改善箇所説明図

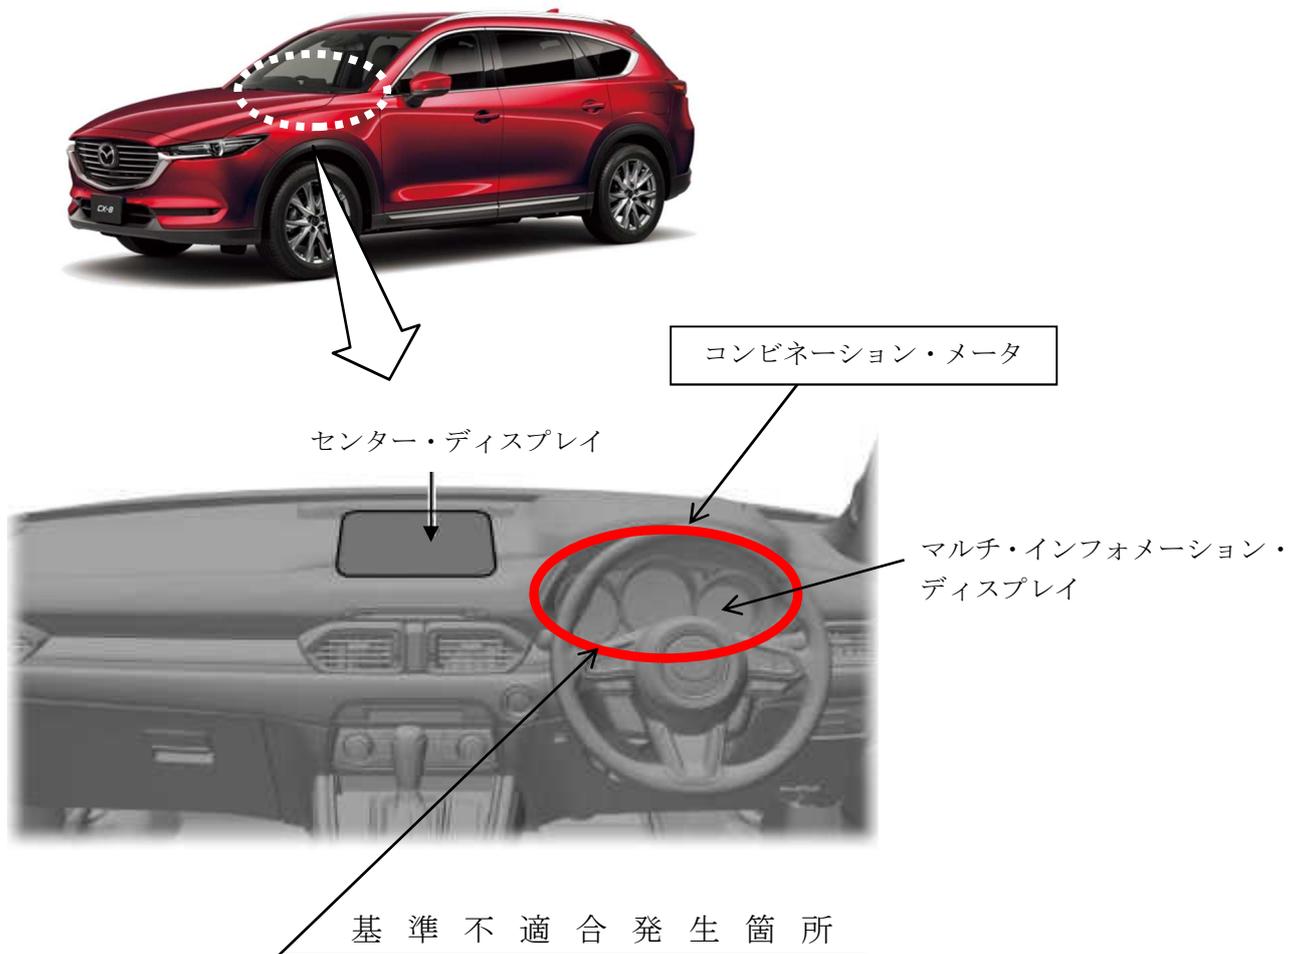
コンビネーション・メータにおいて、通信用プログラムが不適切なため、通信信号が送受信できなくなり、マルチ・インフォメーション・ディスプレイにアドバンスト・スマート・シティ・ブレーキ・サポート等のシステム異常が表示され、当該装置が機能しないことがある。また、カメラの画像表示に切り替える操作をした場合でも、センター・ディスプレイにカメラの画像が表示されないため、車両の直前および直左等、周囲の状況が確認できず保安基準に適合しないおそれがある。

全車両、コンビネーション・メータの通信用プログラムを対策プログラムに書き換える。

識別：左リヤ・ドア・アッパ・ヒンジ取付けボルト（下側）の頭に白ペンを塗布する。

注) は、対策プログラムに修正する部品を示す。
